Modulo per la presentazione delle osservazioni per i piani/programmi/progetti sottoposti a procedimenti di valutazione ambientale di competenza statale

ID: Codice procedura (ID_VIP/ID_MATTM): 12691

"Progetto di un impianto eolico denominato "Pitigliano" ubicato nei comuni di Pitigliano (GR) e Sorano (GR) costituito da 20 (venti) aerogeneratori di potenza nominale 7,0 MW per un totale di 140,0 MW con relative opere connesse ed infrastrutture indispensabili"

Immagine 1. Vincoli ex art. 136 del CBC dal PIT della Regione Toscana e zona approssimativa dove è progettato l'impianto industriale.

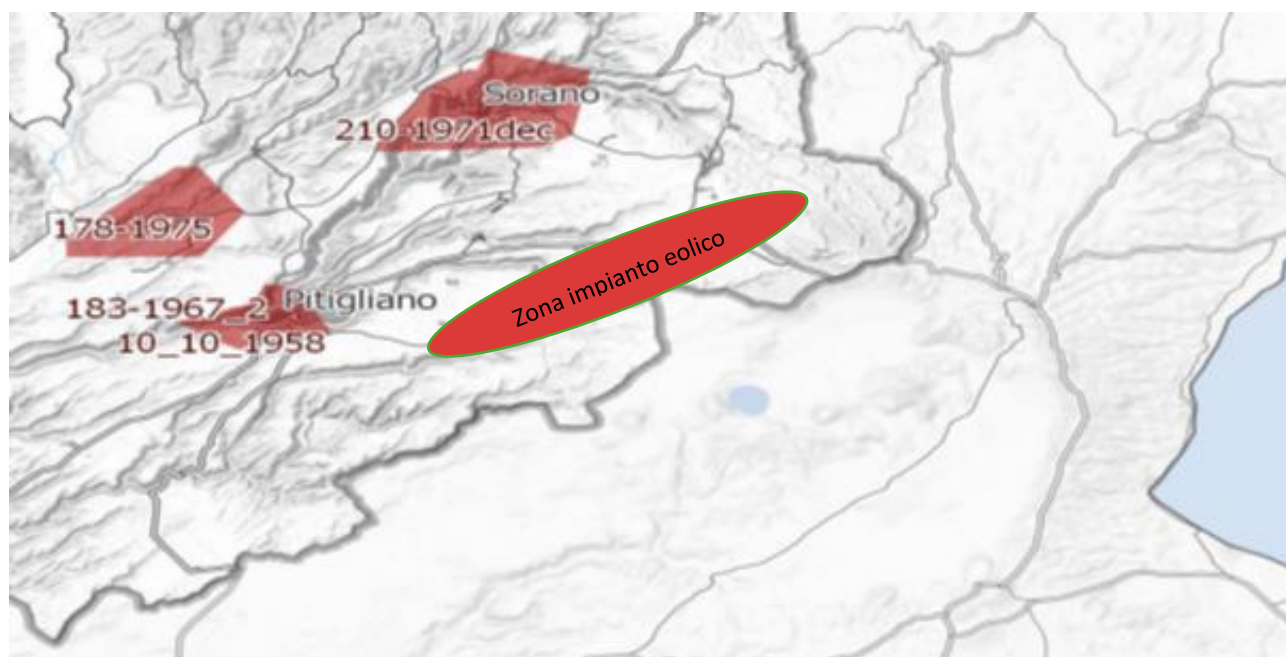
Al contrario si evidenzia che l'impianto eolico industriale citato non solo ricadrebbe con tutti e 20 gli aerogeneratori all'interno delle fasce di rispetto di 3 km di due vincoli paesaggistici di notevole interesse pubblico esistenti nella Regione Lazio e con una parte di essi nel vincolo paesaggistico del Centro abitato di Sorano (GR) quindi in aree non idonee all'installazione di impianti di energia rinnovabile. Addirittura, alcuni aerogeneratori sarebbero ubicati a poche centinaia di metri dai perimetri dei due vincoli paesaggistici laziali ex art 136 del CBC.

Inoltre, come sostiene la Proponente parte dell'impianto si verrebbe a trovare a 3,5 km dal centro abitato di Sorano. Infatti, tre degli aerogeneratori WTG 08, 09, 10 sono addirittura all'interno delle fasce di rispetto dei 3 km del suo vincolo paesaggistico di notevole interesse pubblico ex art 136 del CBC. Si evidenzia che così si crea

un'ulteriore incompatibilità con la tutela del Paesaggio.

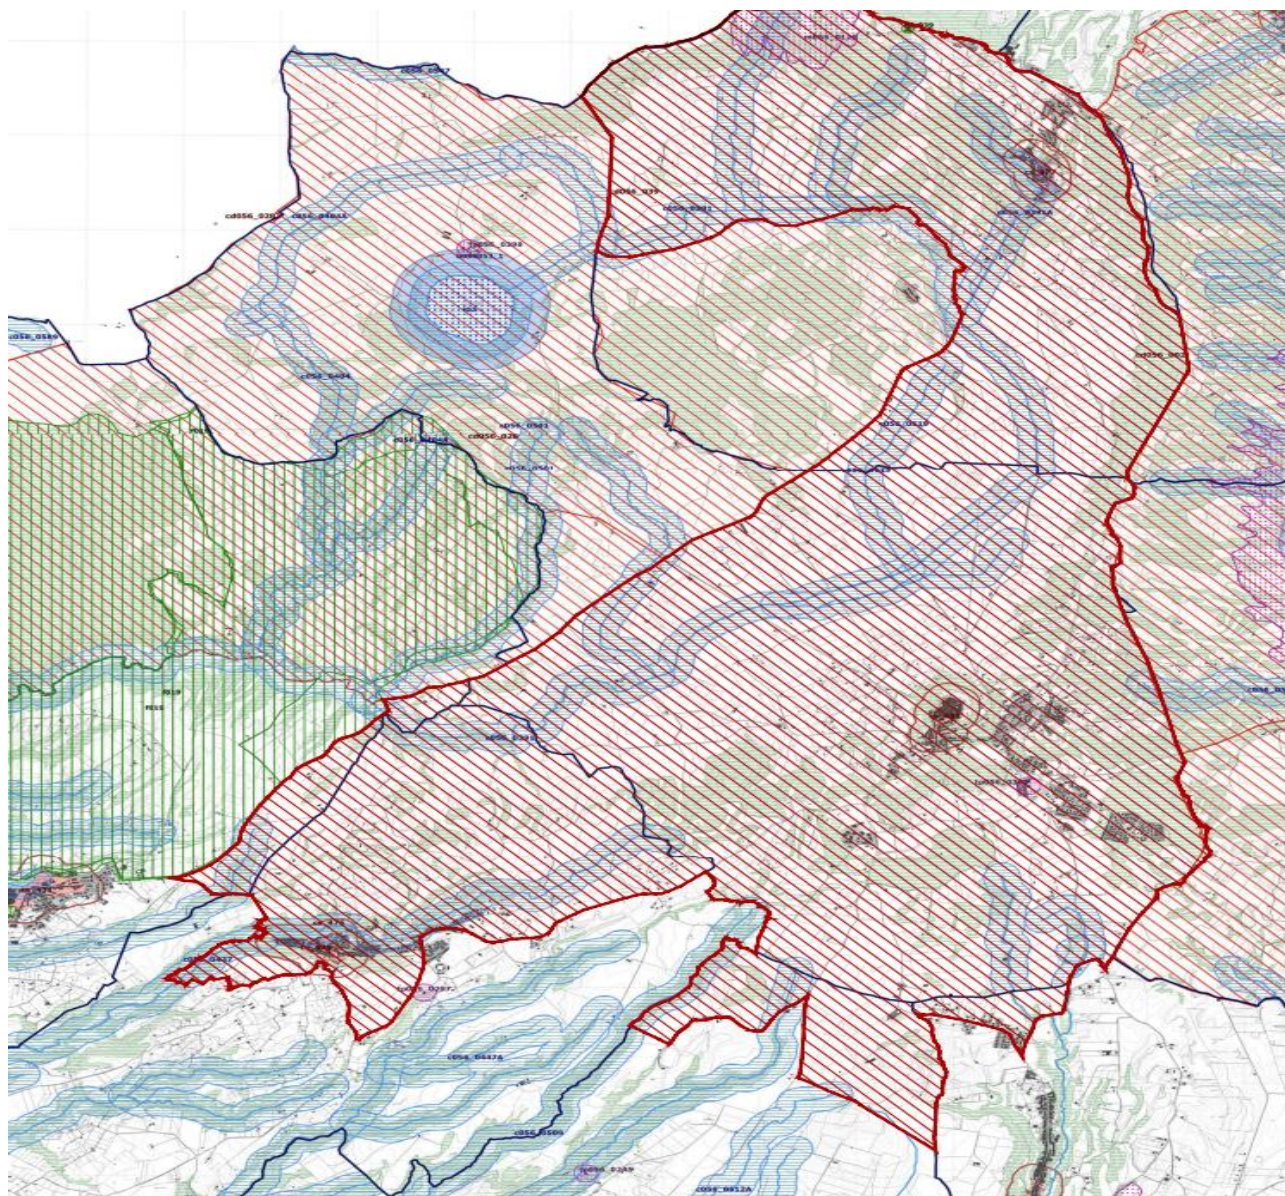
Come è illustrato nell'immagine si ribadisce che l'impianto industriale "Pitigliano" ricade completamente all'interno delle fasce di rispetto dei due vincoli di notevole

interesse pubblico e lambisce quelle di un terzo vincolo e quindi come affermato dal Consiglio di Stato nelle sentenze citate, l'impianto è insediato in area non idonea ai sensi dell'art. 20 comma 8 lettera c quater del D.Lgs. n. 199/2021 e ss.mm.ii al contrario di quanto sostiene la proponente.

Immagine 3. Cumulo di una parte di impianti eolici, fotovoltaici e geotermici industriali in progettazione ed esistenti intorno all’eolico industriale “Pitigliano”.

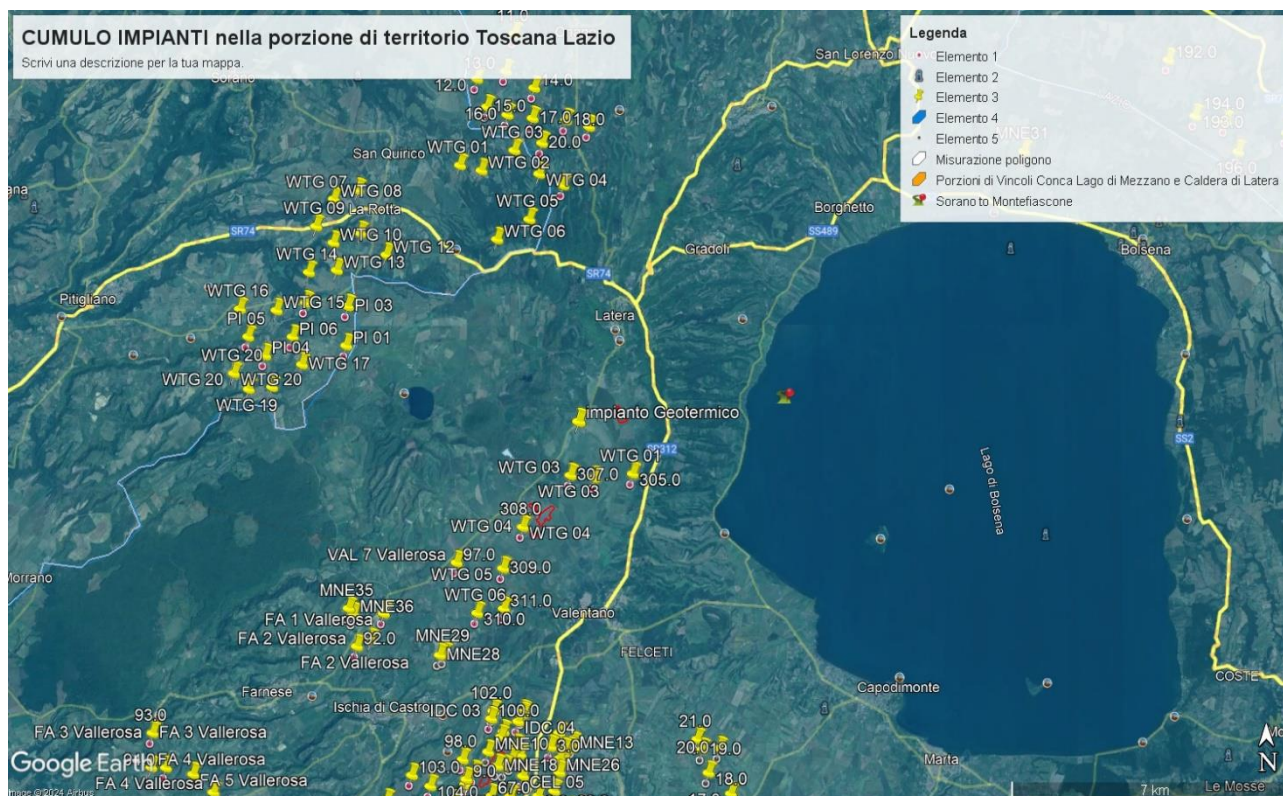
Beni Culturali “*Ambito paesaggistico, geologico e geomorfologico dell’orlo della caldera di Latera ...*” Non vengono nemmeno citati gli impianti eolici in progetto al MASE, il “Rempillo” (6 aerogeneratori) e un altro in verifica amministrativa di 14 aerogeneratori e 72, 6 MW. Ad oggi nei territori di Pitigliano, Sorano e in quello limitrofo potenzialmente potrebbero essere insediati 40 aerogeneratori alti 200 metri e larghi 170. Ma la proponente non cita neanche altri impianti che creerebbero il cumulo e quindi maggiore impatto. Infatti, sul territorio della “Città del Tufo” (Sorano e Pitigliano) impatterebbero anche l’impianto eolico “Montarzo” di Onano con 13 aerogeneratori con le dimensioni ricordate, l’altro eolico industriale nel territorio di Valentano con sette aerogeneratori (stesse dimensioni), gli impianti di Farnese con un minieolico di 3 Torri alte 60 metri già installate in località Poggio del Crognolo e l’impianto eolico industriale “Vallerosa” (7 aerogeneratori alti 200 metri e larghi 158 metri) in procedura VIA presso la Regione Lazio. Inoltre, altri impianti del minieolico già presenti a Valentano, Cellere e Piansano e due progetti eolici industriali con le stesse dimensioni (200 m x 170 m) nel Comune di Ischia di Castro. La valutazione del cumulo non prende neanche in considerazione gli impianti industriali di fotovoltaico e agrivoltaico in progetto a Farnese, Valentano, Ischia di Castro, Cellere. L’impianto geotermico in procedura Via al MASE, progettato nella Caldera di Latera. Quindi è stata effettuata una valutazione del potenziale impatto cumulativo non veritiera a dispetto di quanto affermato dalla proponente che sostiene di aver preso in considerazione uno spazio di 10 km intorno al suo impianto per gli impatti che si creerebbero.

OSSERVAZIONE N.12

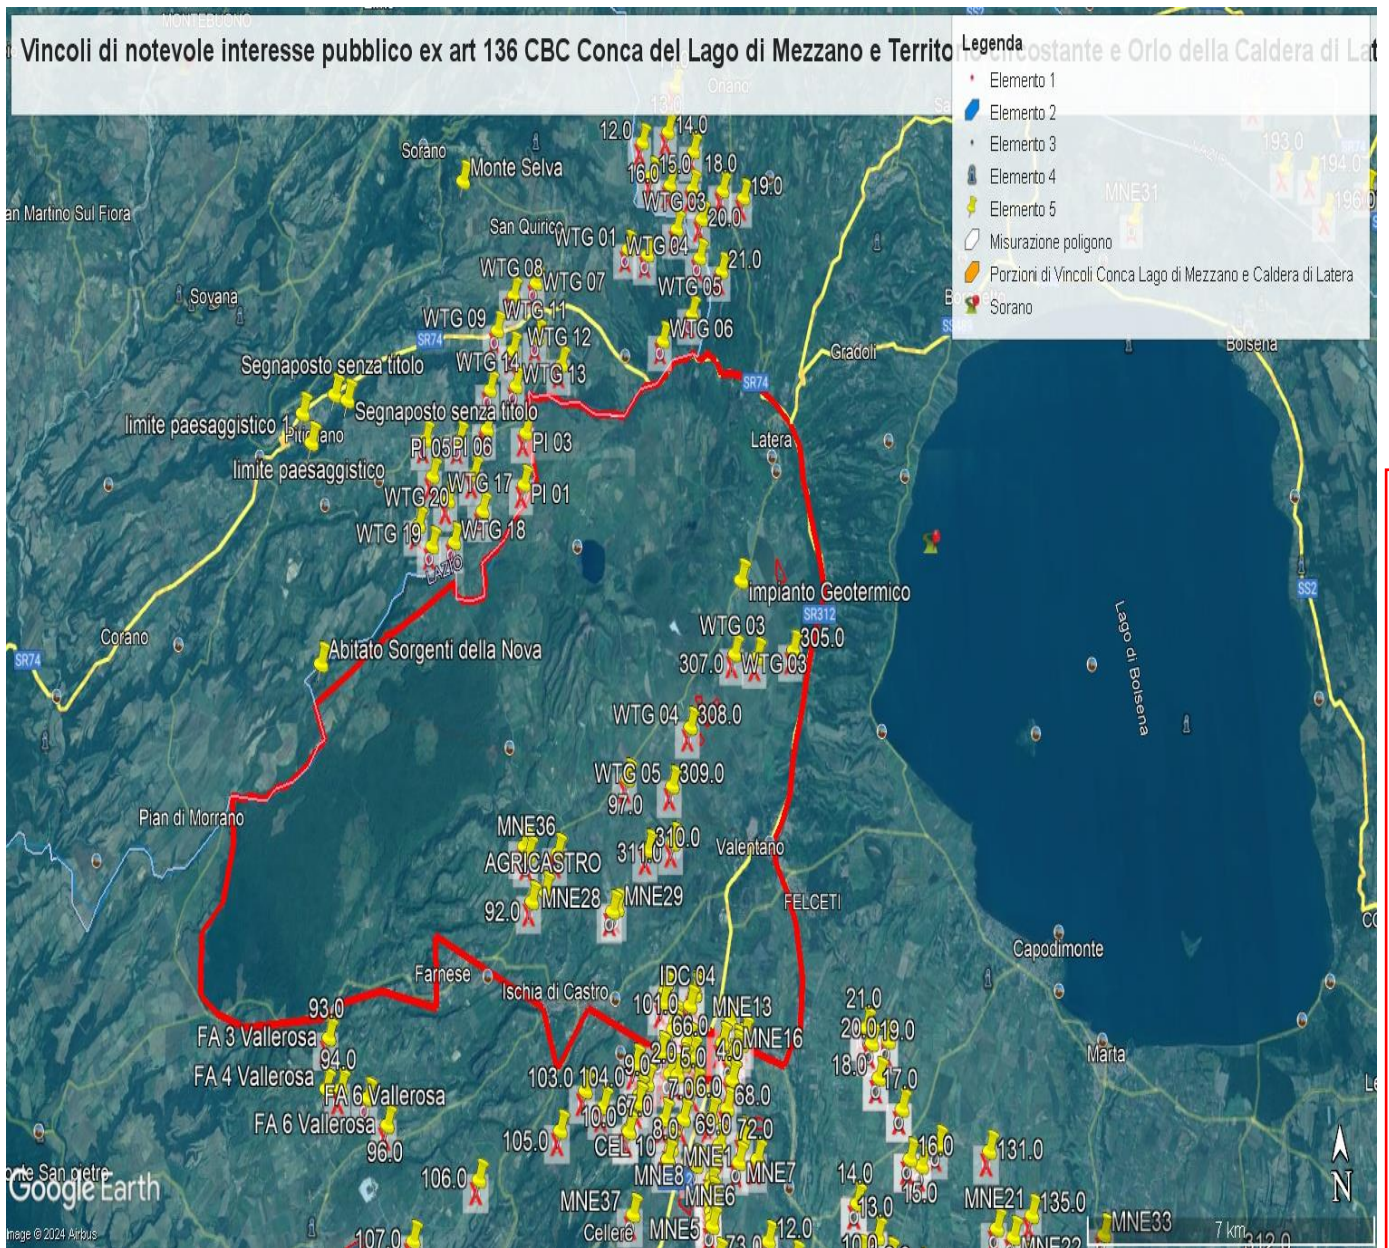
- 1) Lo studio presentato dal proponente nel "Report anemologico" si è basato su dati di parametri meteorologici estratti da un modello di rilevamento virtuale Virtual Met Mast (Vortex ERA - 5 series). Lo studio non riporta che tale modello sia stato validato con misure in sito. Una validazione del modello con misure rilevate sul posto per almeno un anno/ un anno e mezzo dovrebbe essere necessaria per garantire l'accuratezza della produzione energetica stimata.

- 2) Lo studio presentato nel "Report anemologico" riporta valori incoerenti di produzione energetica lorda e netta.
 - a. Nel paragrafo 5.2, Energy calculation, si stabilisce che usando il software Open Wind e il Wake Model Deep Array Eddy Viscosity, la produzione lorda dell'impianto risulta essere di 146,97GWh/anno, la produzione netta 143,59GWh/anno.

IMMAGINE n. 2 Impianto eolico industriale “Pitigliano” e distanze aerogeneratori dai Vincoli della Conca del Lago di Mezzano...

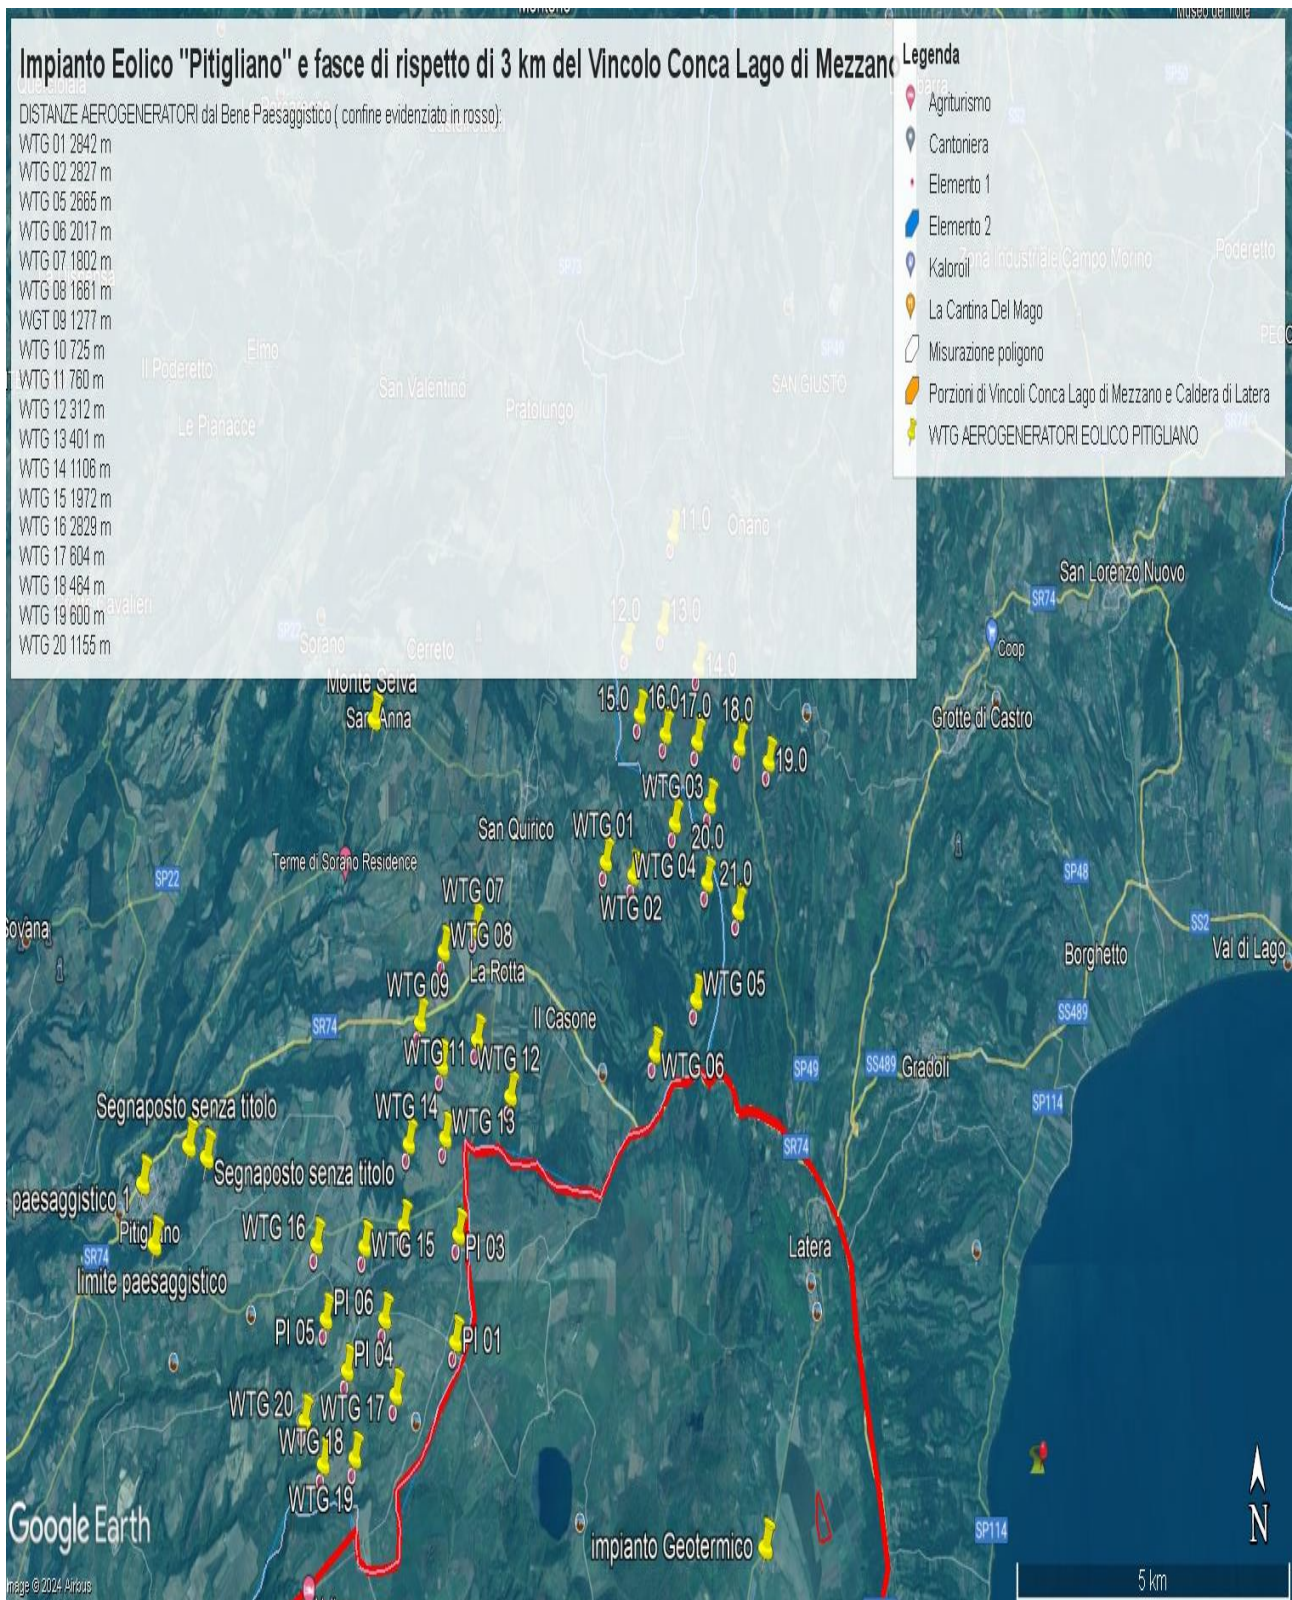
IMMAGINE 1. Confini esterni in rosso dei due vincoli laziali (uniti) della Conca del Lago di Mezzano e territorio circostante (Selva del Lamone) e Orlo della Caldera di Latera ... entrambi di notevole interesse pubblico nelle cui fasce di rispetto di tre chilometri ricadrebbero con distanze diverse gli aerogeneratori dell'impianto eolico industriale " Pitigliano". Si evidenzia anche il cumulo con altri impianti FER (segnaposto gialli) nel Lazio e Toscana (Eolico Rempillo P01, P02 ecc).

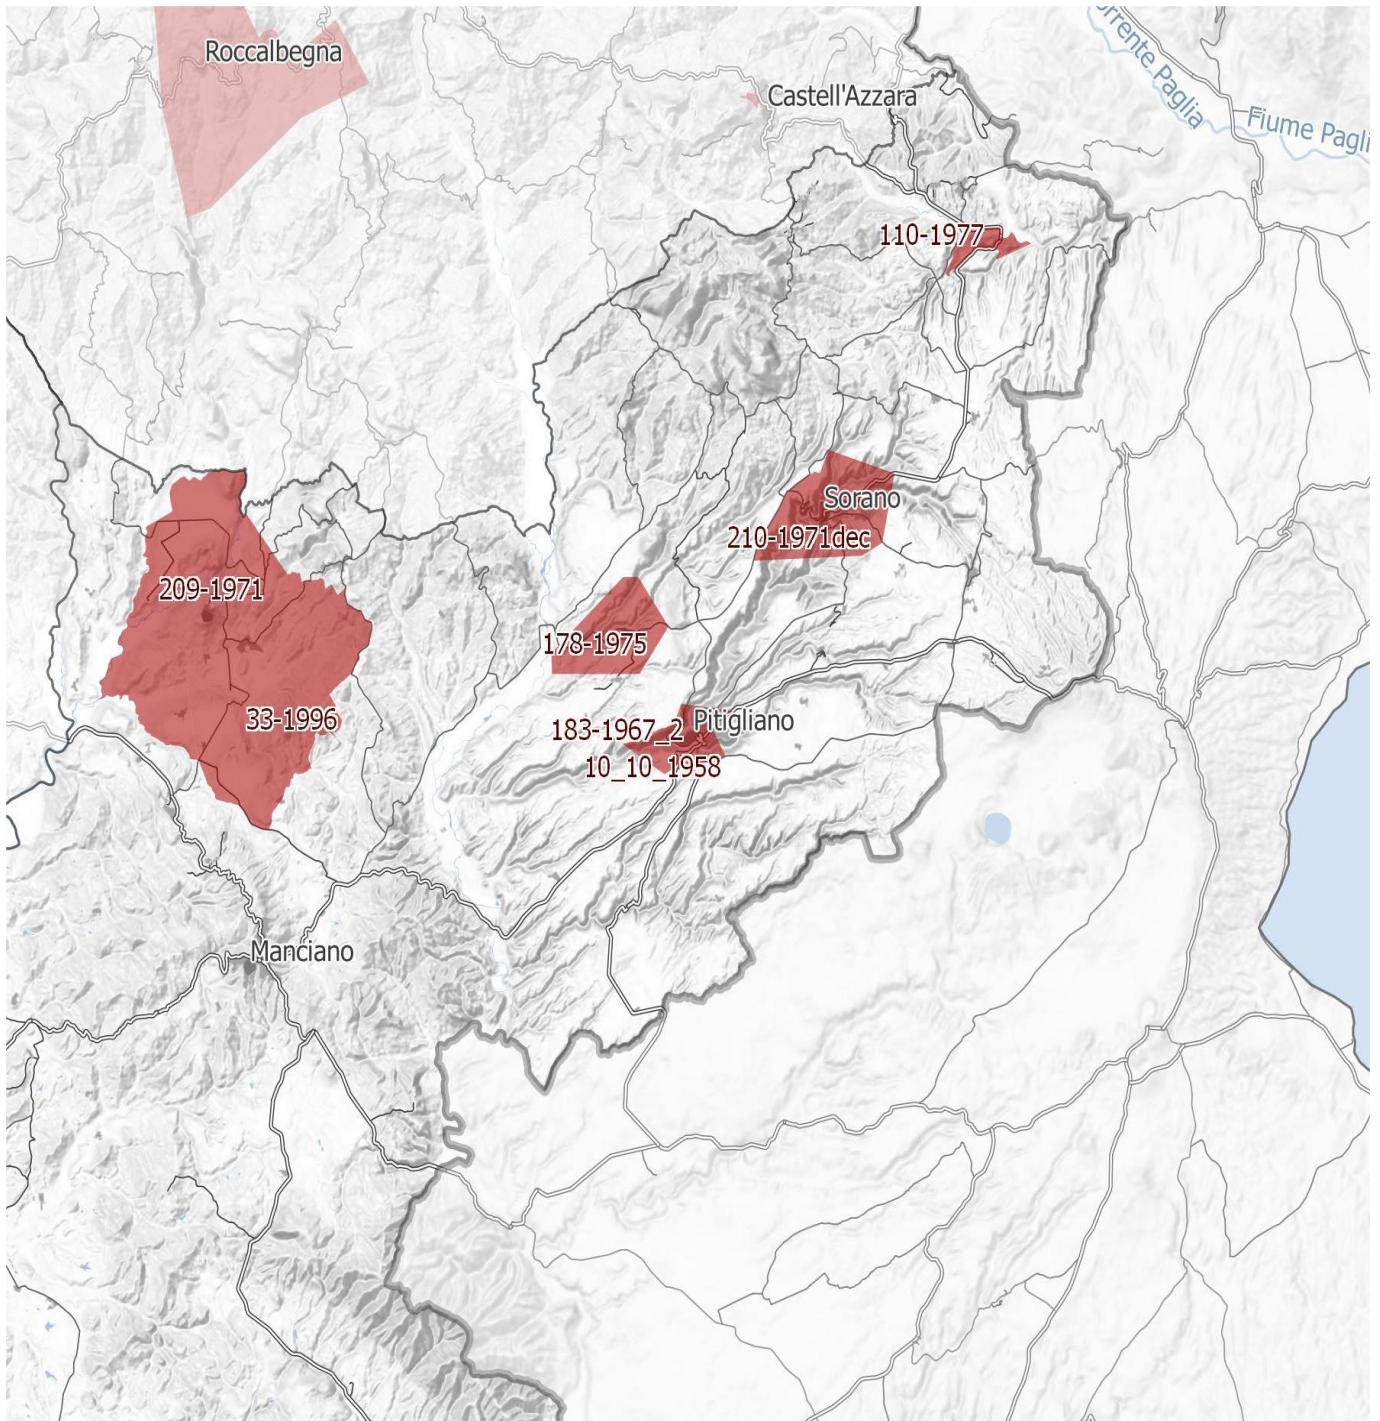
IMMAGINE n. 4 Si evidenzia che i tre aerogeneratori WTG 07, WTG 08 e WTG 09 impattano con il vincolo paesaggistico di notevole interesse pubblico del Centro Storico di Sorano. Il WTG 07 si troverebbe a 2828 m, WTG 08 2504 e WTG 09 2990. Il cavidotto dell'impianto invece impatta in buona parte del Vincolo paesaggistico ex art. 136 del CBC del Centro Storico di Pitigliano.
